Turbo
 763886-5002S
Aplicación
 JCB Dieselmex 4.40L 129CV

Instrucciones para el cambio de orientación, para la transformación del turbo 763886-5001S a 763886-5002S

Los turbocompresores 763886-5001S y 763886-5002S solo se diferencian en la orientación de la caracola admisión. Este boletín de servicio explica cómo cambiar el ángulo de orientación de la caracola de admisión para poder convertir el 763886-5001S en 763886-5002S.

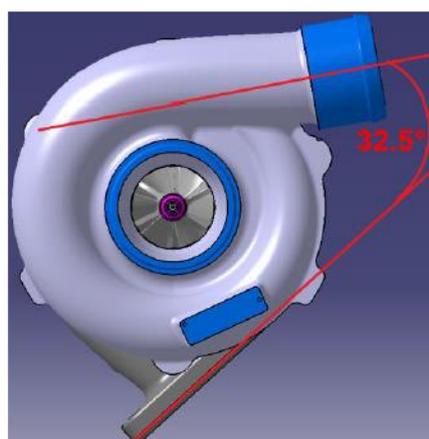
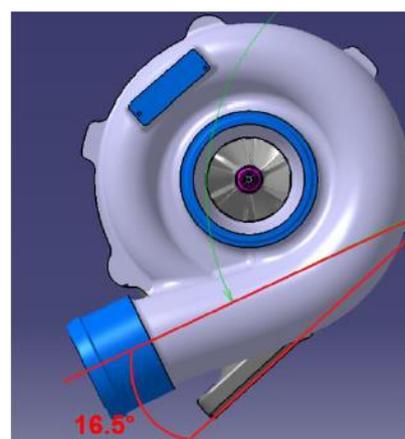
From TC 763886-5001S

To TC 763886-5002S

INSTRUCCIONES PARA EL CAMBIO DE ORIENTACION**Paso 1**

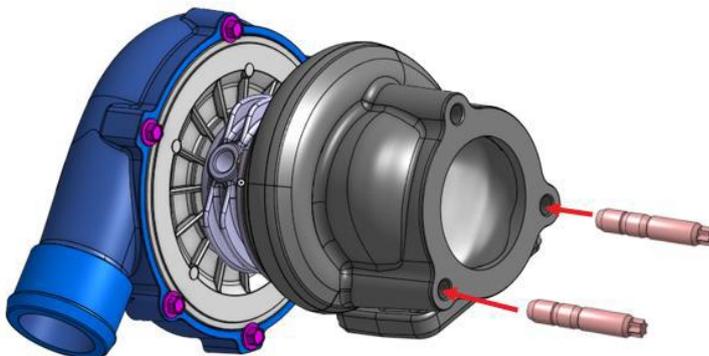
Monte 2 espárragos M10x1,5 x 50 mm en los orificios roscados de la brida de salida de la carcasa de escape.

**Paso 2**

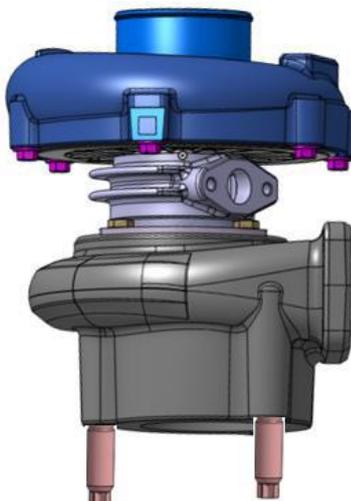
Coloque el turbocompresor verticalmente en un tornillo de banco, con la superficie plana de la brida de salida de la carcasa de la turbina apoyada en la superficie superior de la mordaza del tornillo. Apriete las mordazas del tornillo en los 2 espárragos para asegurar el turbocompresor.

Paso 3

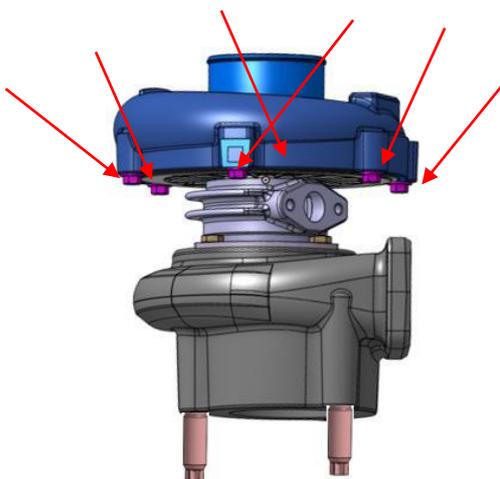
Afloje los 6 tornillos de fijación de la caracola de admisión M5X0,8 mm a la mitad de su longitud de enganche, aproximadamente 4 mm.

Paso 4

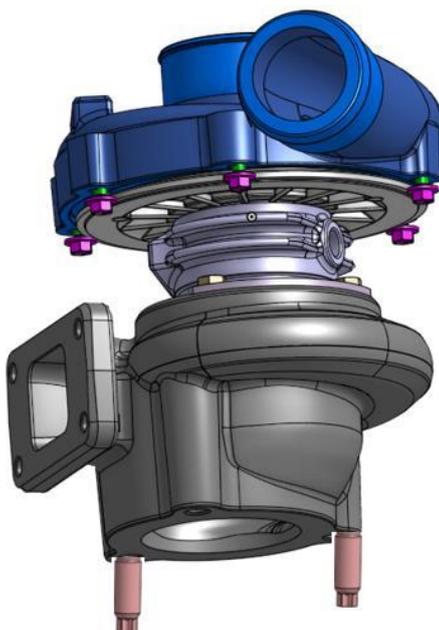
Una vez que se hayan aflojado los 6 tornillos de fijación de la caracola de admisión, tire de la caracola de admisión hacia arriba y gírela en el sentido de las agujas del reloj hasta la orientación requerida.

Tenga en cuenta que si tira de la caracola de admisión hacia arriba mientras gira, evitará dañar la junta tórica ubicada entre el alojamiento de cojinetes y la caracola de admisión.

Paso 5

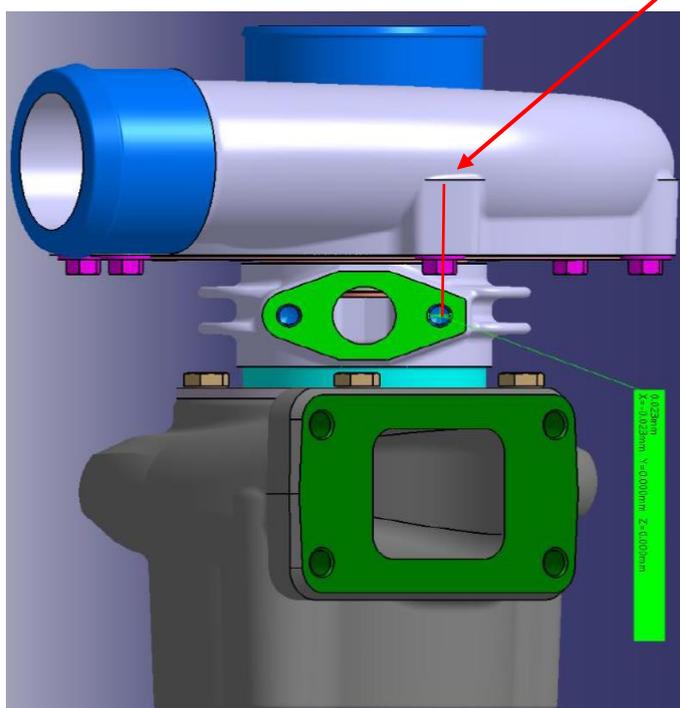
Para lograr el ángulo de orientación requerido, alinee el tornillo de fijación de la caracola de admisión que se muestra con el centro del orificio roscado de salida de aceite del alojamiento de cojinetes. En esta aplicación, esta es una guía lo suficientemente buena para simplificar la operación de reorientación.
